RESOLUCIÓN 02408

Por la cual se resuelve un recurso de reposición

PRIMERO: Que mediante Resolución 69804 de 17 de diciembre de 2010, la Dirección de Nuevas Creaciones, negó patente de modelo de utilidad a la creación denominada: "GRAPA DE LÁMINA PARA FIJACIÓN DE RIELES FERROVIARIOS", al estimar que efectuado el examen de fondo la solicitud en cuestión no cumplió el requisito de novedad.

"GRAPA DE LÁMINA PARA FIJACIÓN DE RIELES FERROVIARIOS"

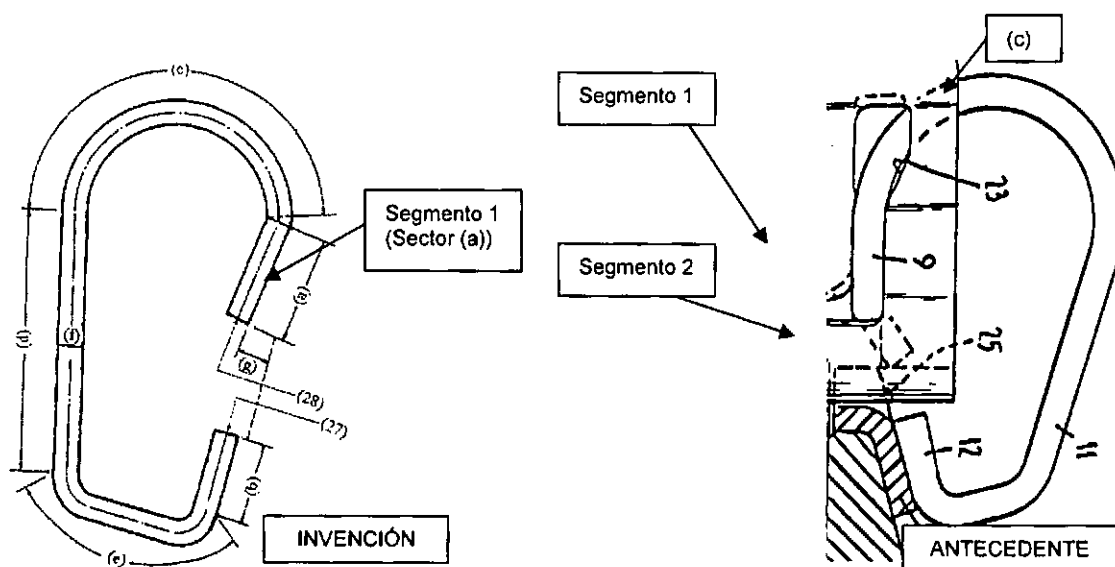
Considerado lo anterior, se encontró que la reivindicación independiente 1 (folio 139) muestra una clara diferencia respecto a lo divulgado en el documento del estado de la técnica y que radica en: *"un sector (a) que corresponde a la longitud que permite el apoyo de la grapa sobre la superficie plan que está dentro de la cavidad del hombro o inserto en consecuencia este sector (a) es la parte de la grapa que entra parcialmente y se acomoda dentro de la cavidad del hombro o inserto, unos sectores (c)...que en forma elástica conectan a los sectores (b) y (a)"*, adicional a ello la presencia de la *"diferencia de altura (g)"* que es la que proporciona, en complemento, la ventaja técnica del Modelo de Utilidad, que es lo que origina en los extremos (27 y 28) de la grapa (1) la fuerza de apriete necesario para asegurar la base del riel cuando los dos alineamientos externos de los

extremos de la grapa, tienden a coalinearse por el levantamiento que se le induce al sector (b) (parafraseado de la reivindicación 1).

En efecto, el documento D1 no presenta dicha característica de manera equivalente, ya que según la abstracción hecha por el examinador en el folio 158, el segmento curvo en "U" (denotado como (c) por el solicitante) está empalmado en transición con un segmento recto que posteriormente sufre la transición angular a otro más pequeño a diferencia de la solicitud, que después del segmento curvo (c) termina con una transición angular en un solo segmento recto. Para mayor claridad se hace la siguiente comparación de elementos con sus figuras respectivas:

De lo anterior se puede afirmar que sí hay diferencia entre la grapa reivindicada y la del estado de la técnica involucrado en el examen de patentabilidad. Esa diferencia, como se dijo, es la que proporciona, como ventaja técnica, mayor facilidad de ensamblaje de la grapa y mediante la diferencia de altura generada (g), facilitar la fuerza de apriete necesaria para asegurar la base del riel cuando los dos alineamientos externos de los extremos de la grapa, tienden a co-alinearse por el levantamiento que se le induce al sector (b) de la misma.

Así las cosas, dadas las características novedosas encontradas, admite la Oficina que la grapa reclamada cumple con los requisitos de patentabilidad previstos para los modelos de utilidad.
